内蒙古包钢和发稀土有限公司聚峰稀土分公司厂区项目

13#水浸工序渣区车间设计方案变更

专家意见及答复

专家论证会意见表

原方案规划总平面图

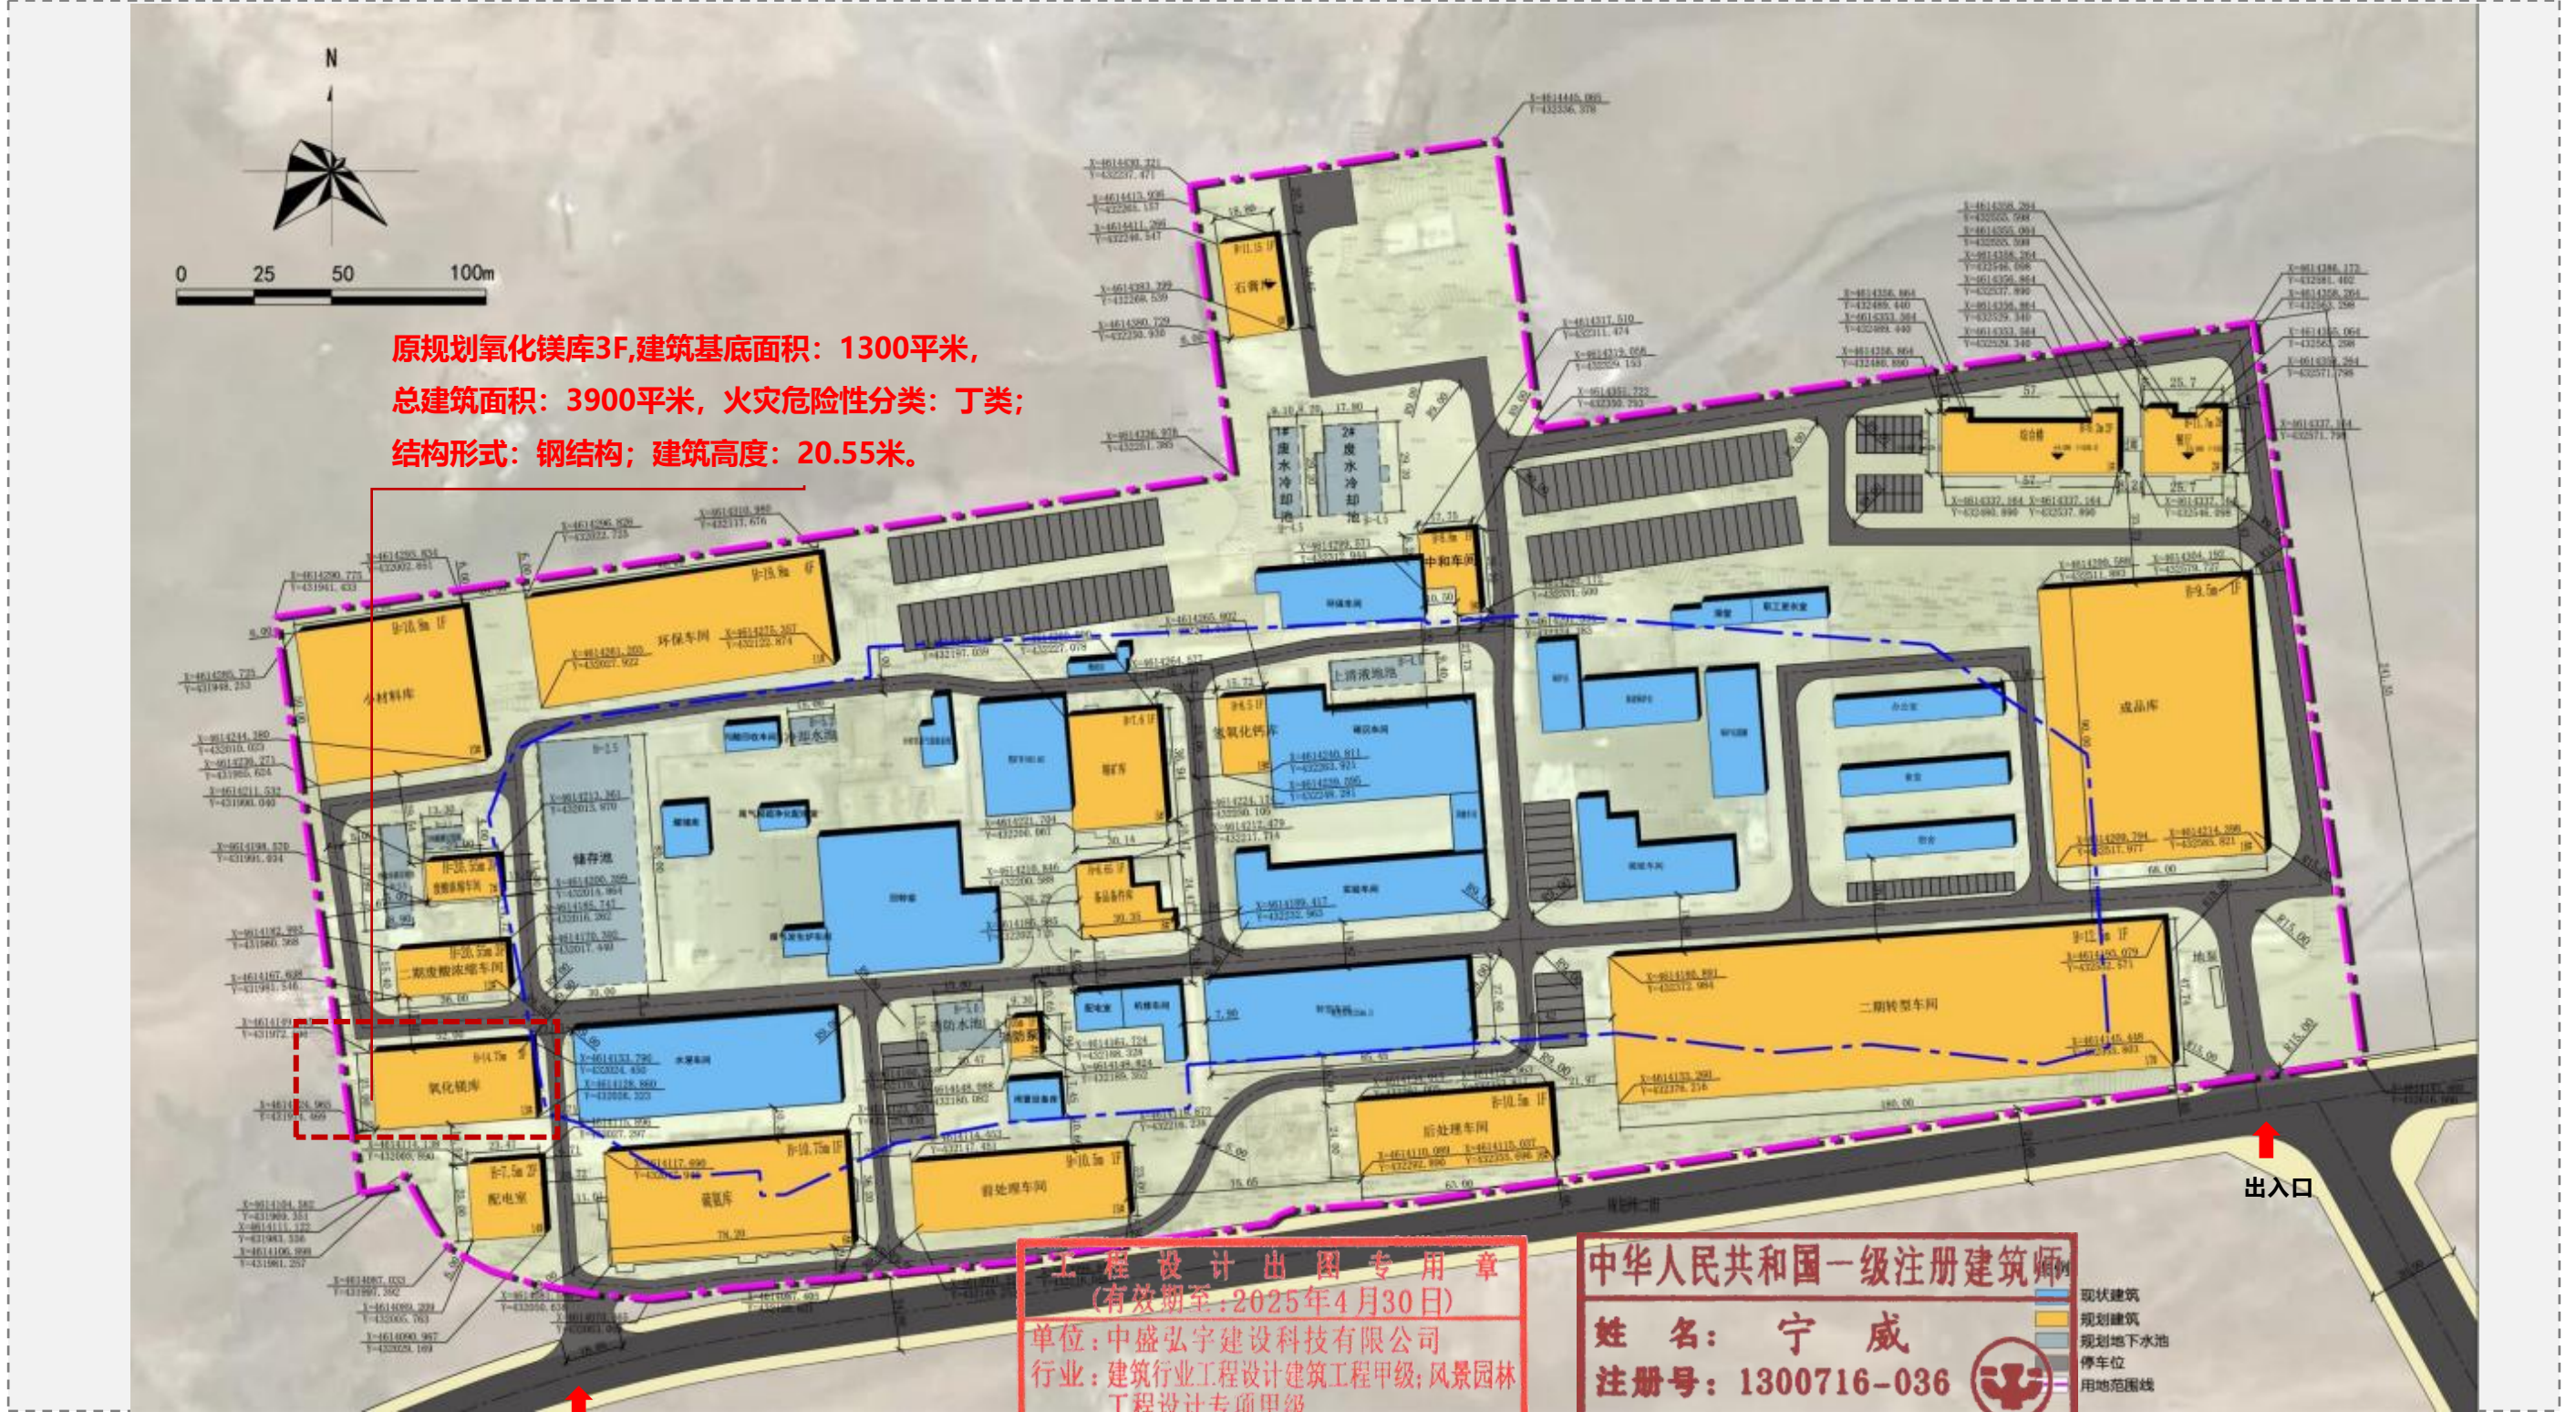
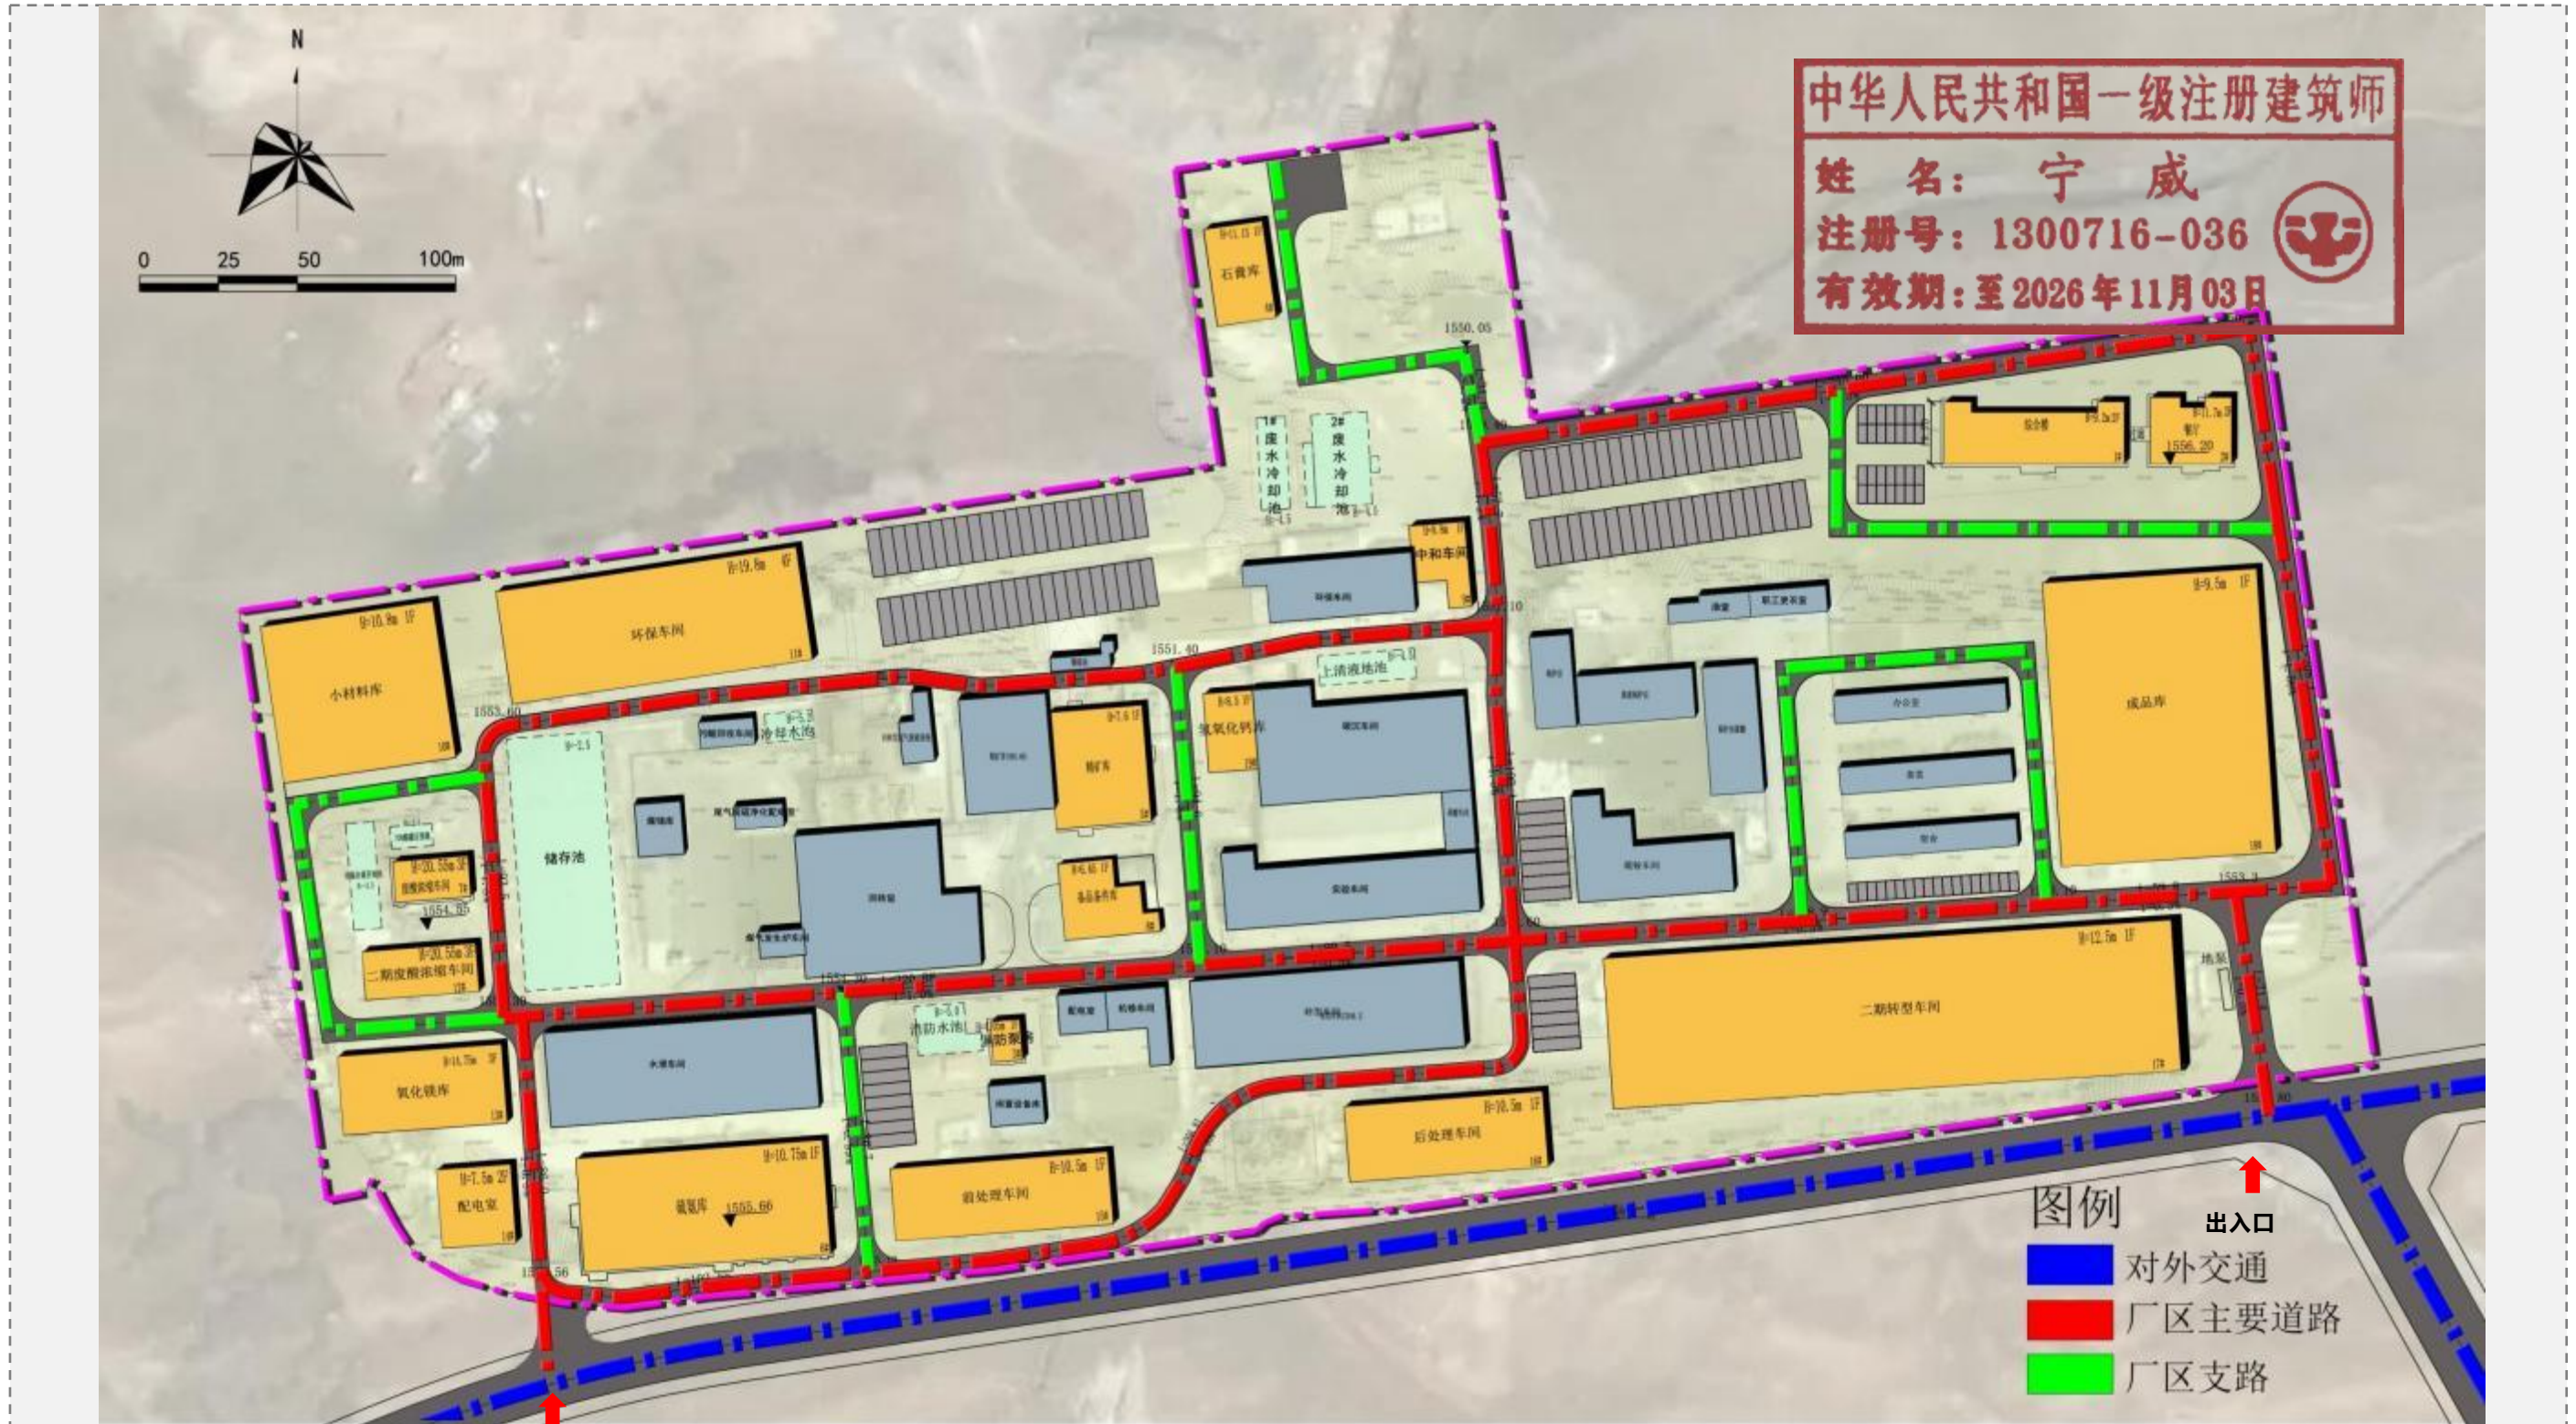
- 第3页中变更内容章节明确：变更后 13# 基底面积 1415.64 m²、建筑面积 1515.69 m²、计容面积 2831.28 m²；但4页中总平面图变更章节为：变更后基底面积 1400 m²、建筑面积 1498.02 m²、计容面积 2800 m²建议核实；
- 第六页和第7页变更前对比中宗地2的总用地面积不应有减少，总建筑基地面积有增加与前文变更情况应是减少状态；
- 部分为变化建筑前后数值不一致建议通篇检查修改，如前后对比表中冷凝水储存地池由变更前 300.82 平方米，变更后为 30.82 平方米，通篇修改后看是否要同时修改合计面积；

- 已重新核对面积，修改详P03、05；
